## Avis sur le projet de parc photovoltaïque de Petit-Canal (97131)

N°MRAe : 2023APGUA6

Avis de la MRAe Guadeloupe n°2023APUA6 adopté le 04 octobre 2023 sur le projet de centrale photovoltaïque à Petit-Canal (97131)

**Objet :** Projet de centrale photovoltaïque à Petit-Canal (97 139)

Figure 3 : Périmètre d'étude ( Source : Etude d'impact, page 149)

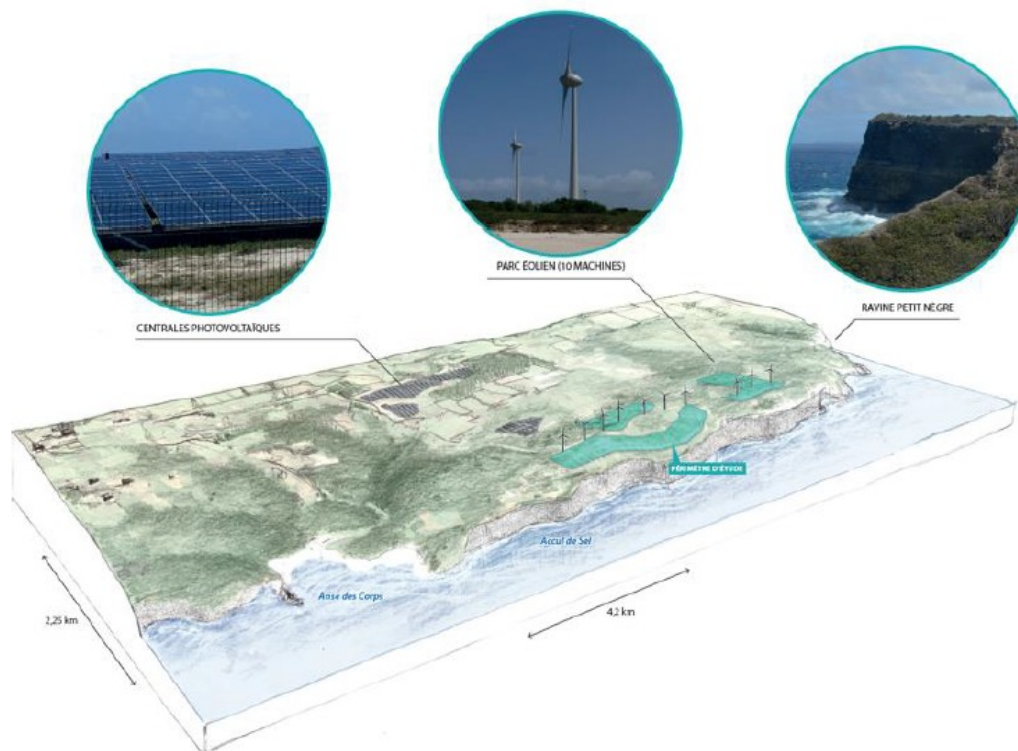
Pour une analyse complète de l'état initial, il est souhaitable de dimensionner et qualifier l'aire d'étude conformément au guide pour les installations photovoltaïques au sol<sup>13</sup> évoqué page 89 de l'étude d'impact. Le rapport d'étude d'impact ne présente pas non plus de carte des zones d'influence visuelle (ZIV) ou carte de soumission à la vue telles que préconisées par ce guide. Cette carte pourrait être produite en

L'étude d'impact relate et analyse bien les perceptions périphériques et parfois éloignées du périmètre d'étude. Celui-ci est positionné au pied des éoliennes existantes entre l'anse des Corps et la ravine Petit Nègre, et forme « *un plateau suspendu à environ 60m au-dessus de l'océan par d'abruptes falaises* ». Des clichés retranscrivent la perception de ce périmètre à partir de quatre points de vue : le belvédère éloigné du Piton, les vues éloignées portant vers l'Est sur le plateau, le bassin de vie plus rapproché de la Mahaudière à Gros Cap (Vue intermédiaire), le sentier de la Trace des Falaises arpentant le trait côtier depuis les lieux touristiques de l'extrême nord est jusqu'à la Mahaudière.

Les clichés de chaque point de vue sont exposés et analysés. Mais l'occupation du site in situ, son analyse paysagère et son illustration photographique font défaut. Ce complément est attendu pour notamment justifier l'implantation la plus cohérente au regard des installations éoliennes existantes, des espaces de 'friche' éolienne et des parcs photovoltaïques préexistants à proximité. Les dynamiques paysagères sont à mettre en évidence, notamment en rapport avec les effets de cumul des infrastructures existantes.

La MRAe considère que l'étude d'impact ne fournit pas de carte de synthèse des enjeux paysagers. Il est attendu une carte présentant la localisation et la hiérarchisation des enjeux paysagers dans une approche visuelle, patrimoniale et territoriale du paysage. Ce complément est indispensable notamment pour s'assurer que tous les enjeux paysagers ont bien été pris en compte et que l'analyse a été focalisée sur tous les enjeux paysagers et patrimoniaux les plus importants.

- **une mise en évidence des dynamiques paysagères et l'illustration photographique de l'occupation du site in situ en rapport avec les effets de cumul des infrastructures existantes ;**
- **la définition des aires d'étude adaptées à l'analyse paysagère et la présentation d'une carte des zones d'influence visuelle conformément au guide pour les installations photovoltaïques au sol<sup>14</sup>**
- **une carte de synthèse des enjeux paysagers présentant la localisation et la hiérarchisation des enjeux dans une approche visuelle, patrimoniale et territoriale du paysage.**
